INSTITUTO NACIONAL DE AGUAS POTABLES Y ALCANTARILLADOS
INAPA

CIRCULAR No. 1 DE RESPUESTAS

**“AMPLIACIÓN ACUEDUCTO MÚLTIPLE SABANA IGLESIA, PROVINCIA SANTIAGO, ZONA V, SNIP
16763”
INAPA-CCC-LPN-2025-0064**

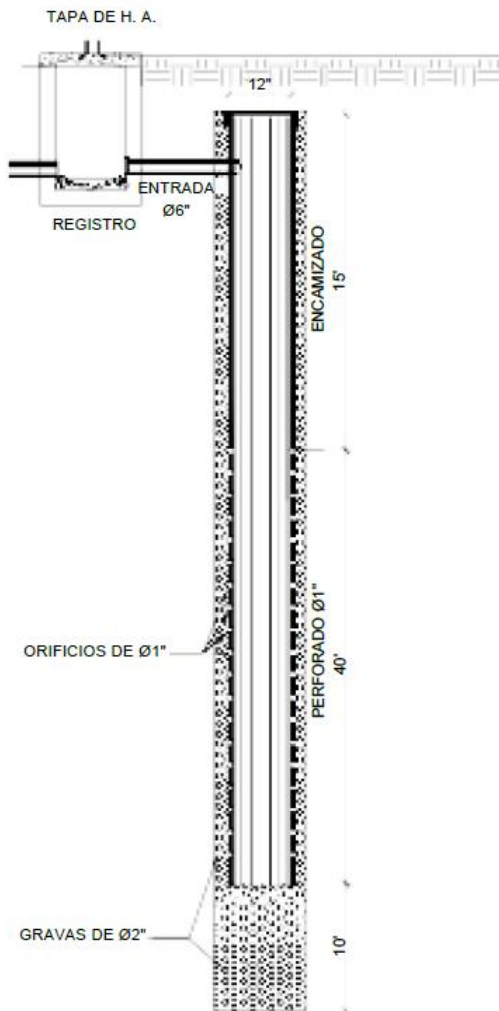
XI- DRENAJE SANITARIO Partida 5. Pozo Filtrante 12" en plano expresan de 10" aclarar.

Respuesta:
